Zapytania Dot. przetargu pn. Budowa przydomowych oczyszczalni ścieków dla gminy Łubnice

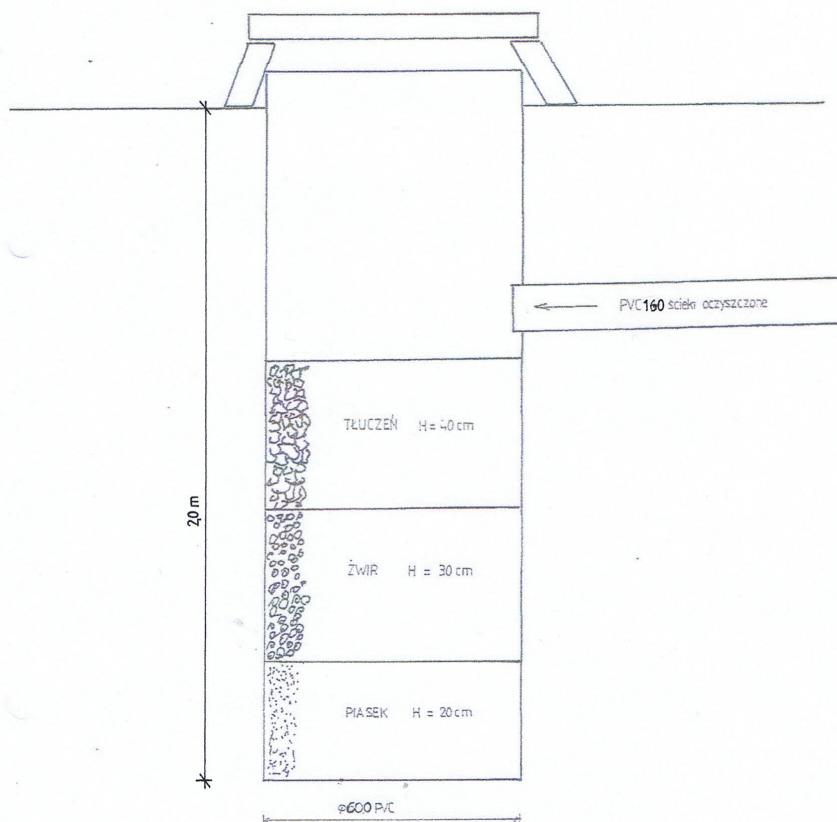
Czy istnieje możliwość zastosowania dwu zbiornikowych oczyszczalni SBR tzn. osadnika wstępnego i zbiornika buforowego gdzie następuje sedimentacja zawieszin oraz komory SBR gdzie ścieki są oczyszczane. Proszę również zamieszczenie rysunku studni chłonnej opisanej w specyfikacji technicznej jako rys. nr.1

W załączeniu Zamawiający przedkłada rysunek studni chłonnej opisanej szczegółowo w STWiOR.
